Les objectifs de la démarche participative

L'historique de la démarche participative

L'atelier de concertation du 11 mars 2023

Variante B

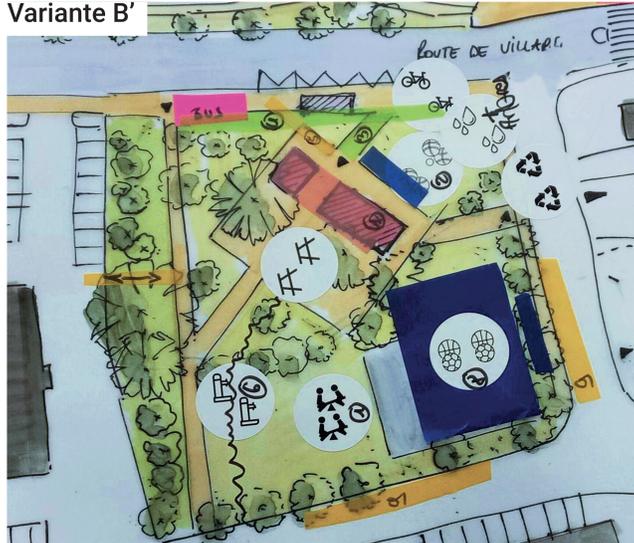
Points positifs

- *Maintien terrain multisport* : sécurité, position est, libération d'un vaste espace vert (activités ludiques)
- *Espace central* : ouvert sur la partie sud, rencontre, pique-nique et surveillance des enfants
- *Végétalisation* : maintien de l'arborisation, équilibre espaces verts / espaces minéraux

Points négatifs

- *Kiosque* : traversée du kiosque, cheminement piéton
- *Espace nord-est* : séparation route de Villars, sécurité / nuisance, espace non défini
- *Espace central* : position parking à vélo, cheminement parcelle ouest
